Oosterbeek, 22 maart 2017

Variant 1. Twee Villa's.

Variant 2. het Schuurmodel.

Variant 3a. het Hofmodel.

Bijlage 1:

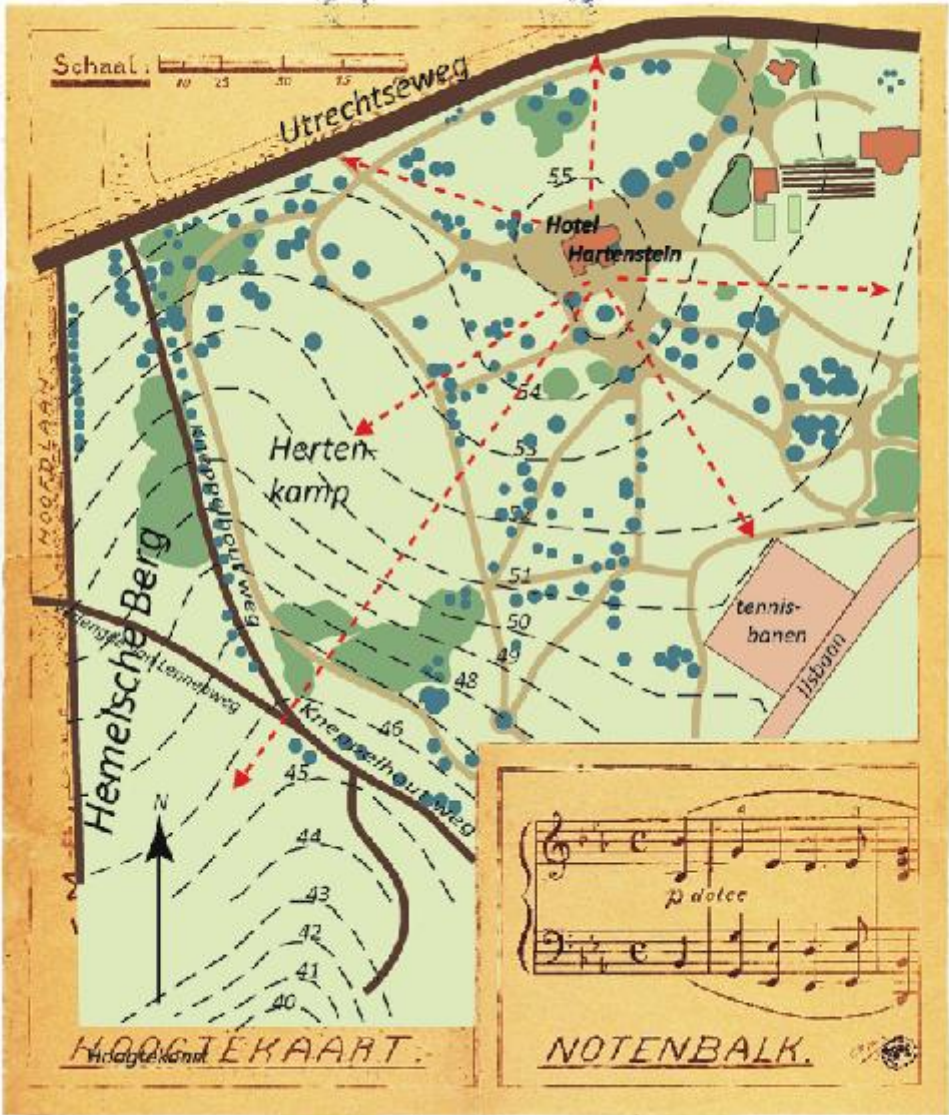
Variant 1. Twee Villa's heeft mijn voorkeur.

Deze variant biedt de mogelijkheid om een historisch verantwoorde ingreep te doen. Om mijn voorkeur te onderbouwen heb ik een tekening als bijlage toegevoegd die tuin- en landschapsarchitect Samuel Voorhoeve¹ heeft gemaakt voor park Hartenstein. Deze tekening bevindt zich in Wageningen² en is gedateerd 30-07-'42. Het betreft een hoogtekaart gemaakt in verband met een Herstel project van Pietersberg, Hartenstein, Bato's Wijk en Airbornemonument. De ontwerptekening waarop de hoogtelijnen zijn aangebracht is moeilijk leesbaar, daarom is deze bewerkt met het doel inzicht te krijgen in de zichtlijnen zoals die door Samuel Voorhoeve bedoeld waren. Aan de oostkant eindigt de tekening ter hoogte van de oostgevel van Klein Hartenstein zodat de Talsmalaan niet is weergegeven op de kaart. In rood zijn zichtlijnen toegevoegd. Een aantal van deze zichtlijnen zijn in het huidige park niet meer aanwezig. Er lijkt een zichtlijn te hebben bestaan vanaf toenmalig Hotel Hartenstein richting Talsmalaan. Met het doortrekken van deze lijn naar de toekomstige monumentale villa's kan deze zichtlijn worden hersteld.
